# COMITÉ CONSULTATIF D'URBANISME

16 Juin 2021

**PPCM01 - 6911 Décarie - #3002292314**

# Présentation de la demande de PPCMOI #3002292314 pour un lot situé au 6911 boulevard Décarie

## Implantation intégrée au PP-95 - Critères PIIA

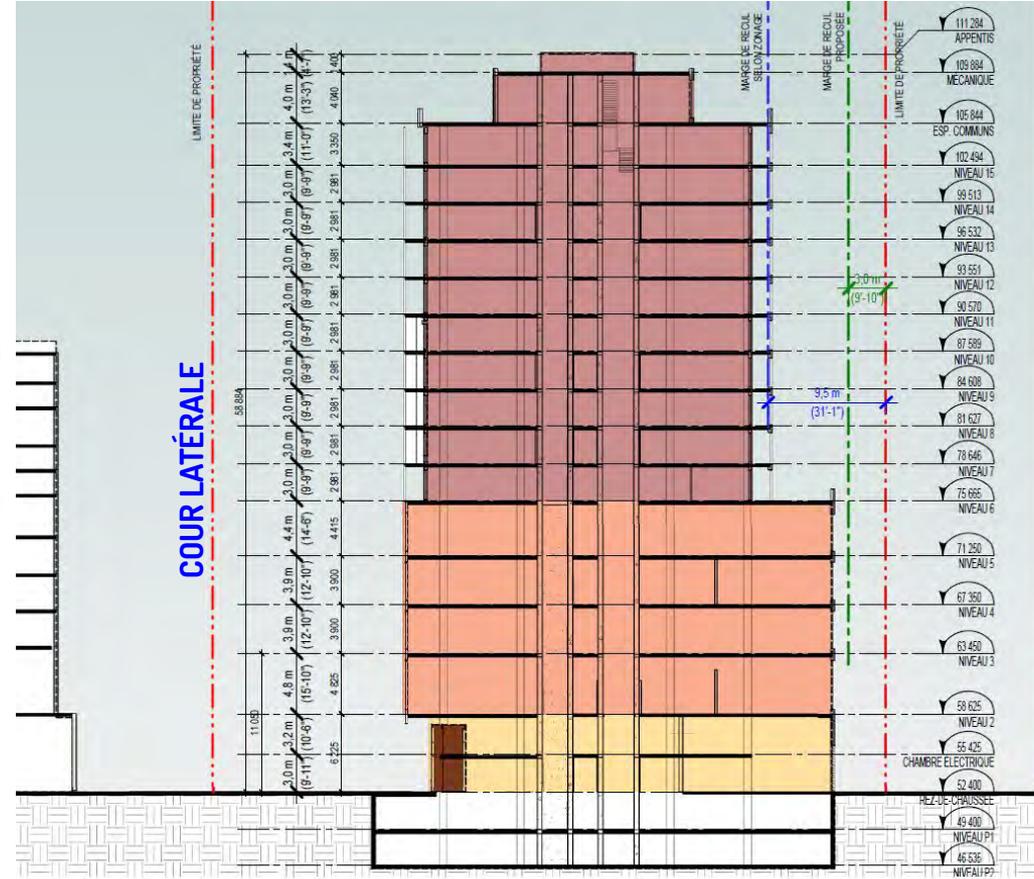
### Marges et retraits minimaux:

- 3 m voie ferrée/ 5 premiers niveaux;
- 9,5 m l'emprise de la voie ferrées au 5ème niveau.

## FAÇADE SUD - BOULEVARD DÉCARIE

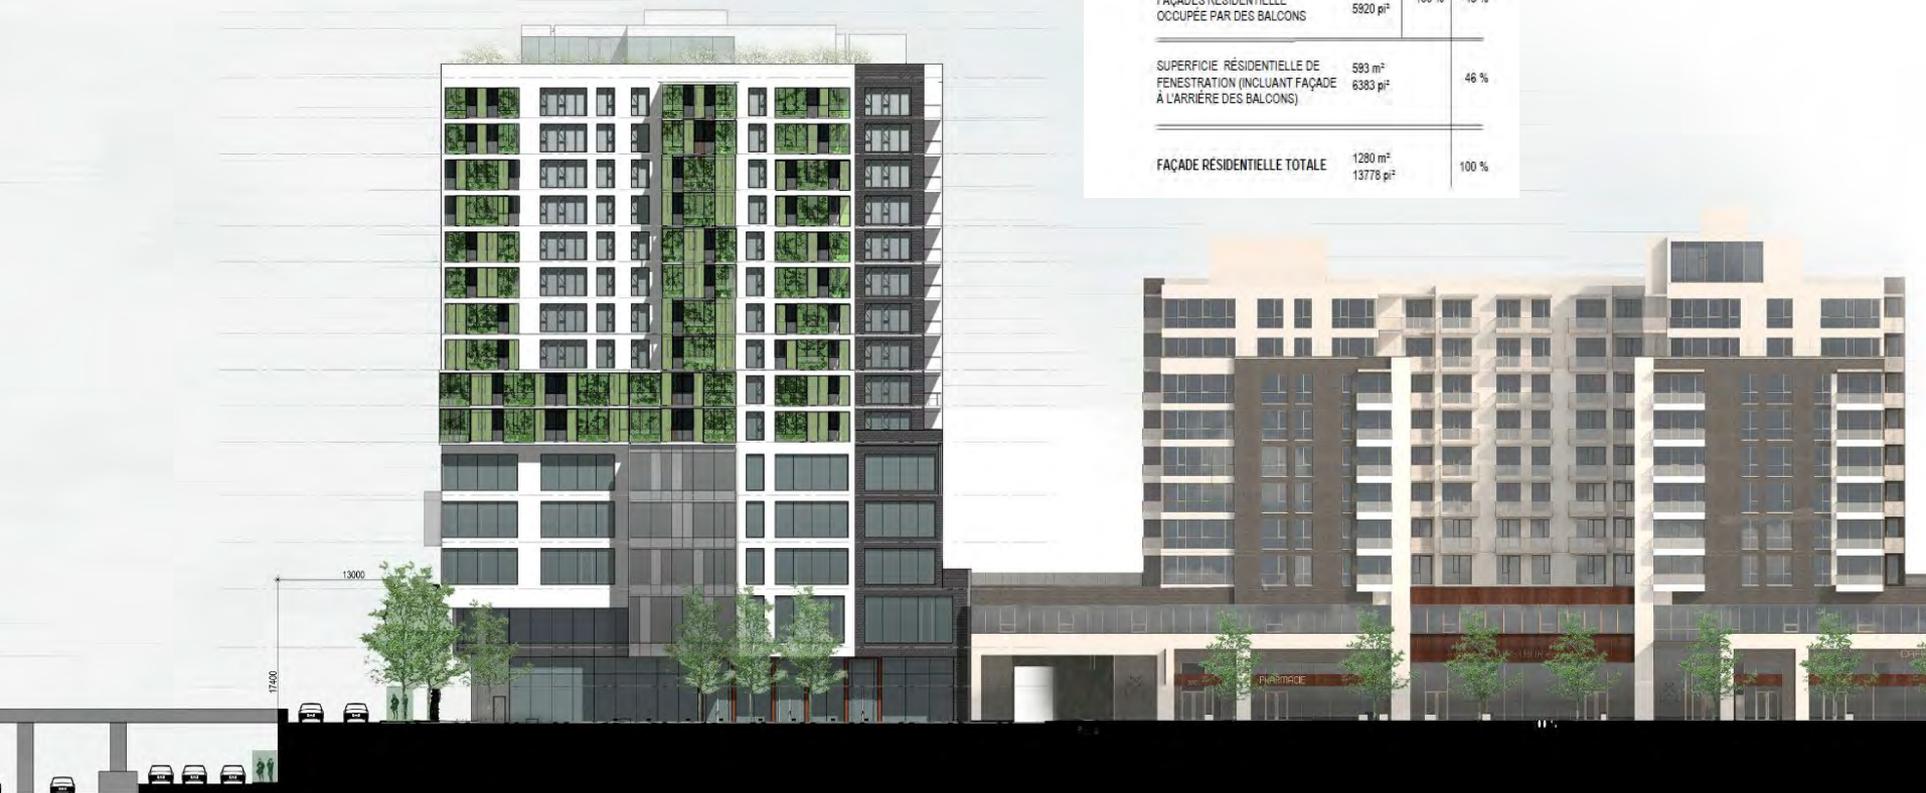
**Superficie des zones végétalisables exigée = 20%**
